Aktualizacja pilnej informacji dotyczącej bezpieczeństwa Wszczepialna pompa infuzyjna SynchronMed® II

Aktualizacja karty aplikacji oprogramowania, model 8870 używanej w programatorze N'Vision™, model 8840 oraz Aktualizacja oznakowania systemu infuzyjnego SynchronMed®, zawierającego informacje o ustawieniu bolusa.

Styczeń 2017 r.

Numer ref. Medtronic: FA573 Phase II

Poprzednia pojemność rurki: 0,199 ml została zastąpiona nową pojemnością: **0,140 ml**

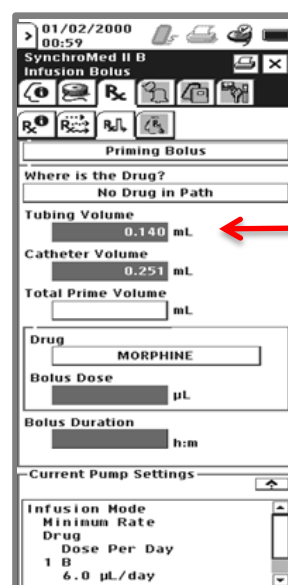
Aktualizacja oprogramowania zmieni wyświetlaną na programatorze (model 8840) pojemność rurki (ang. *Tubing Volume*) dla pompy SynchronMed II z 0.199 ml na **0.140 ml** (patrz rycina). Pojemność rurki stosuje się, aby obliczyć całkowitą objętość bolusa ustawianego w systemie. Zmiana objętości nie zmienia procedury ani innych obliczeń koniecznych, aby zaprogramować ustawienie bolusa.
